# AVIS DES SERVICES ET REPONSES DU PETITIONNAIRE

## PARC SOLAIRE PHOTOVOLTAÏQUE DES DEUX VOIES

Parc photovoltaïque  
**des Deux Voies**

- > Département de la Vienne (86)
- > Communes de Chasseneuil-du-Poitou et de Jaunay-Marigny
- > Parc solaire photovoltaïque des Deux Voies

Plan masse du projet – extrait étude d'impact page 68

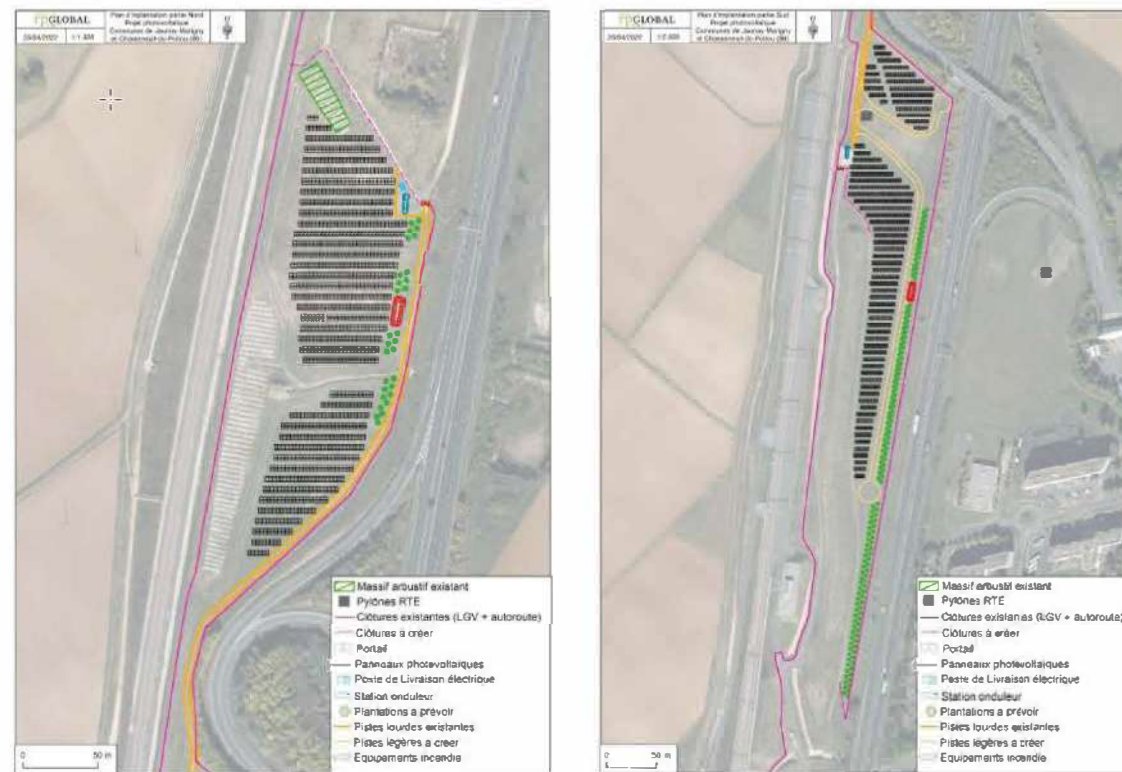
- de superposer le plan masse du projet sur cette carte ;
  - de justifier l'absence d'évitement des secteurs les plus sensibles ;
  - de quantifier les incidences résiduelles du projet après application des mesures d'évitement et de réduction d'impacts. Il appartient notamment au pétitionnaire de traiter la question de la destruction éventuelle des espèces protégées et/ou de leurs habitats naturels à l'occasion de la réalisation du projet. En cas de destruction, une demande de dérogation et des mesures de compensation doivent être prévues ;

- de produire une carte des zones humides ;
    - de superposer le plan masse du projet sur cette carte ;
    - d'analyser les fonctionnalités des zones humides, le maintien de ces dernières pouvant nécessiter des mesures supplémentaires à l'évitement surfacique des zones humides identifiées ;

➤ § IV.6.2. « Diagnostic sur les zones humides » (pages 168-174) : la méthodologie mise en œuvre a pris en compte les dispositions de l'arrêté ministériel du 24 juin 2008 modifié. C'est ainsi que les critères basés sur les caractéristiques de la végétation et de la pédologie ont été appliqués.

L'expertise a démontré l'absence de zone humide sur l'ensemble de la zone d'implantation du projet. Aucun impact sur les zones humides n'est donc à attendre.
